## 設計図書、技術資料作成に対する質問の回答書

入札公告日	平成31年4月16日
工事名	西郷大橋地区 県営ふるさと農道整備事業 本橋耐震補強工事
質問事項	回答
①工期について 高力ボルトの納期についてですが、製造メーカーが新規工事の注文受付を中止しており、8ヶ月～1年かかると考えられます。高力ボルトの入荷予定日までは箱桁内からの調査・実測及び工場製作のみとなります。高力ボルト納期遅延による工期延期又は部分中止は可能でしょうか、御教示願います。	工期延期については、受注者の責めに帰すことができない事由による場合は、工期の延期を発注者に請求することが可能です。 工期延期の請求があった場合において、必要があると認められるときは、工期を延長します。 部分中止については、工事用地等の確保ができない等のため又は暴風、豪雨、洪水、高潮、地震、地すべり、落盤、火災、騒乱、暴動その他の自然的又は人為的な事象であって受注者の責めに帰すことができないものにより工事目的物等に損害を生じ、若しくは工事現場の状態が変動したため、受注者が工事を施工できないと認められるときは、可能です。
②工期について 座屈拘束プレースも製品組立に使用する高力ボルト(F8T)の納期遅延問題が有るのでボルト入荷後1.5ヶ月の納期になります。(10ヶ月以上かかる)納期遅延による工期延期又は部分中止は可能でしょうか、御教示願います。	工期延期については、受注者の責めに帰すことができない事由による場合は、工期の延期を発注者に請求することが可能です。 工期延期の請求があった場合において、必要があると認められるときは、工期を延長します。 部分中止については、工事用地等の確保ができない等のため又は暴風、豪雨、洪水、高潮、地震、地すべり、落盤、火災、騒乱、暴動その他の自然的又は人為的な事象であって受注者の責めに帰すことができないものにより工事目的物等に損害を生じ、若しくは工事現場の状態が変動したため、受注者が工事を施工できないと認められるときは、可能です。
③設計図書について 補剛桁支承取替時のジャッキ設置箇所が記載されてませんがジャッキ設置箇所を御教示願います。	本工事において支承取替は計画しておりません。 支承の新設を計画しておりますが、この施工においてはジャッキは不要と考えております。

年 度	
番 号	
工 事 名	西郷大橋補修工事
運川港名	西郷大橋
施工箇所	橋脚部 橋脚の亀裂 橋脚、脚町
図面名称	西郷大橋 アーチリブ補強図(その12)
製 図 者	西郷大橋
面 数	全 社 及 び 責 任 者
製 図 量	
設 計

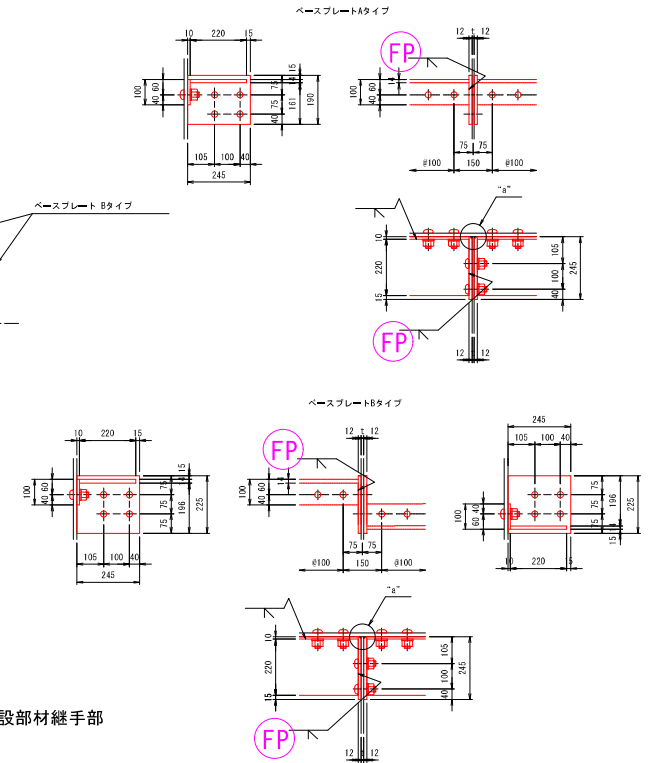
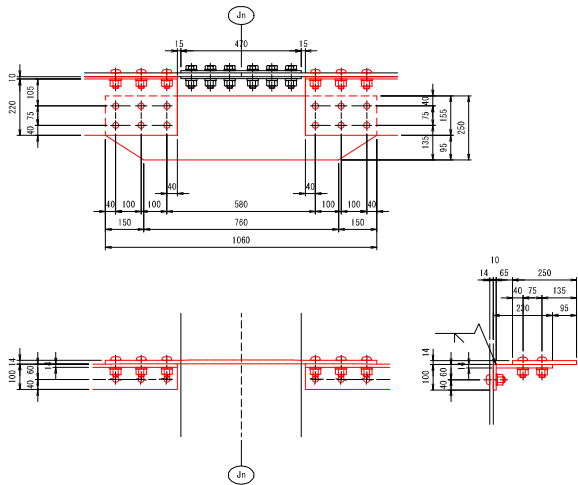
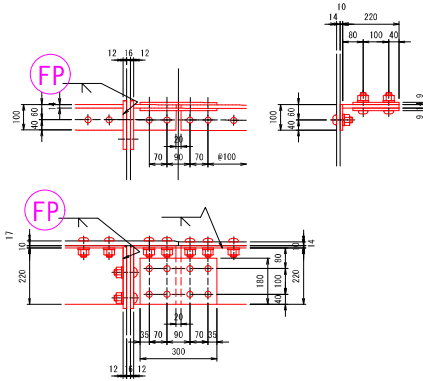
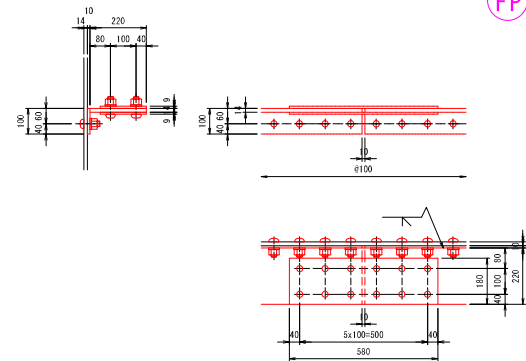
入札公告日	平成31年4月16日
工事名	西郷大橋地区 県営ふるさと農道整備事業 本橋耐震補強工事
質問事項	回答
①工場溶接部の記号について 工場溶接部の記号についてK開先記号部の横にF. P表記のある箇所(粘性ダンパーのブラケット)は完全溶込溶接部と判断しますが、レ形開先記号部のみの箇所(内部補強組立L形材他)は部分溶込溶接箇所と判断して宜しいでしょうか、御教示ください。	「FP」未記入の箇所についても、応力伝達方向と溶接線が直交する箇所については、完全溶込溶接とする必要があります。 具体的には、添付図面を参照してください。
②超音波探傷検査について 超音波探傷検査の対象箇所はF. P表記箇所(完全溶込溶接部)のみと考えて宜しいですか、御教示ください。	「FP」未記入の箇所についても、応力伝達方向と溶接線が直交する箇所については、完全溶込溶接とする必要がありますので、この箇所においても島根県公共工事共通仕様書施工管理基準(案)に基づき、非破壊試験を行う必要があります。 具体的には、添付図面を参照してください。
